Gutachterliche Stellungnahme

Efghi, Abcde ./ Freistaat Thüringen, Staatsbauamt Erfurt

über Baumängel in der Folge von Landschaftsbauarbeiten an den Freianlagen der Staatl. Verwaltung Städtl, Burgenstraße 8 und nachfolgenden Schäden am Eigenheim Nahe der Straßen 4 – 01234 Städtl

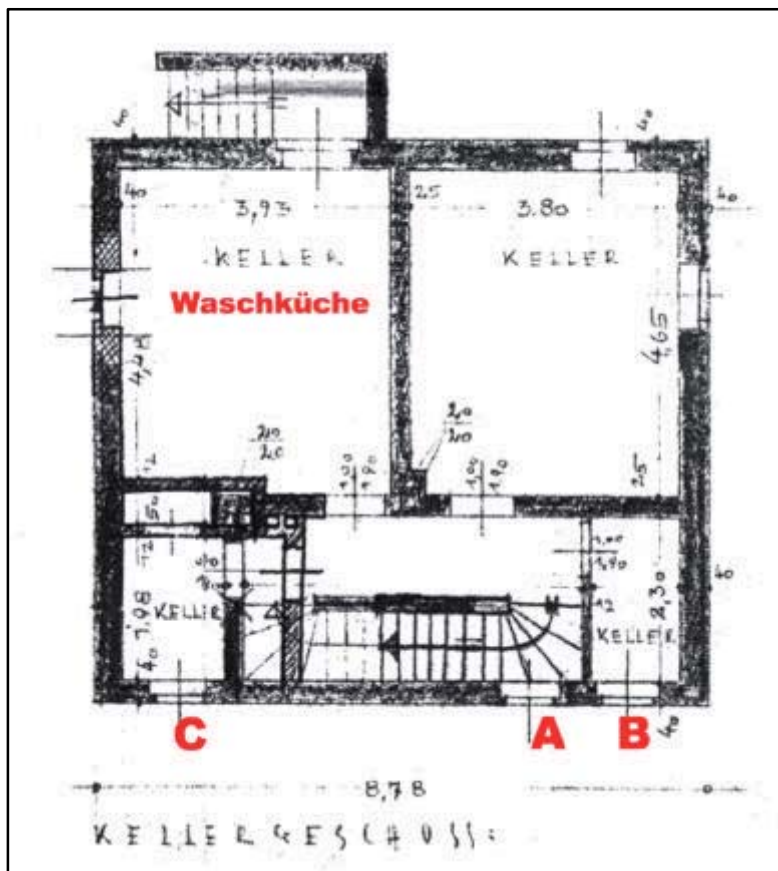
Die *Baueingabeplanung* für das Haus des Fritz Efgi stammt aus dem November 1953, die Baugenehmigung aus dem Februar 1954. Errichtungszeit war offenbar 1954/1955. Das Gebäude ist somit exakt 50 Jahre alt. Besichtigt wurde im Haus ausschließlich der Keller. Dabei insbesondere die drei nach Norden, Richtung STV, ausgerichteten Kellerfenster und ihr unmittelbares Umfeld, zuerst Fenster A aus **Bild zwei** am Antritt der Kellertreppe, danach die Fenster B und C.

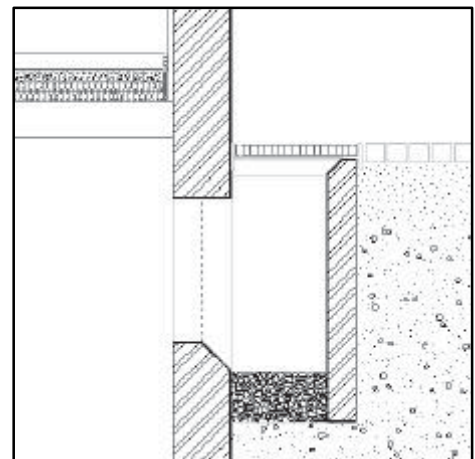
Besser ist natürlich, das oberflächlich ankommende Wasser gleich am Lichtschacht vorbeizuleiten. Für das Maß des Abstandes von OK Gelände zu OK Schacht kann sowohl (3) als auch (4) herangezogen werden. Beide Vorschriften weisen für solch einen Fall 10 bis 15 cm aus. Dieses Maß ist notwendig um eventuelles Stauwasser, welches zum Beispiel bei einem Platzregen nicht sofort abfließen kann, sicher von den zu schützenden Bauteilen fernzuhalten.
